改善箇所説明図

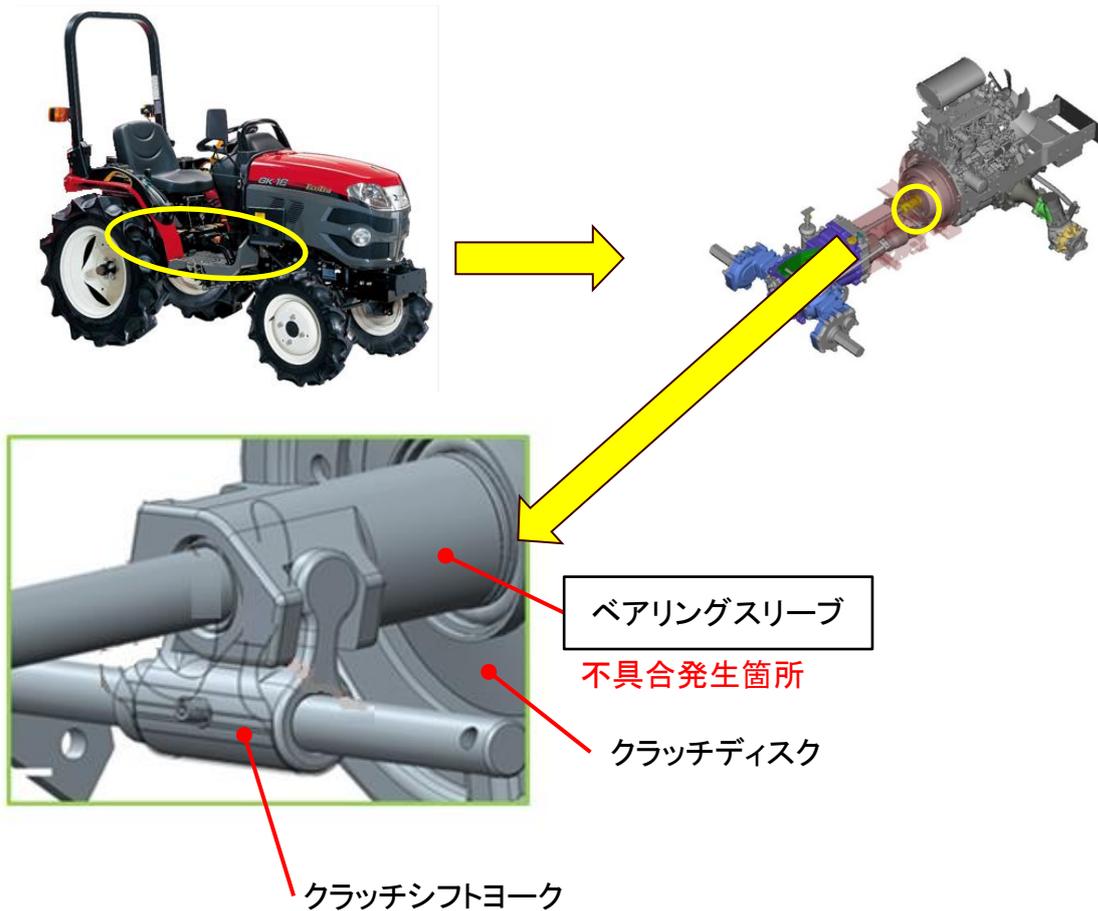
不具合発生箇所

農耕用トラクタのクラッチにおいて、ベアリングスリーブの加工工程が不適切なため、正しく製作されていないものがある。そのため、クラッチ操作時にベアリングスリーブに応力集中が発生し、当該スリーブの一部が損傷することでクラッチ操作ができなくなり、変速不能または走行しなくなるおそれがある。

全車両、ベアリングスリーブを良品に交換する。

は交換部品を示す。
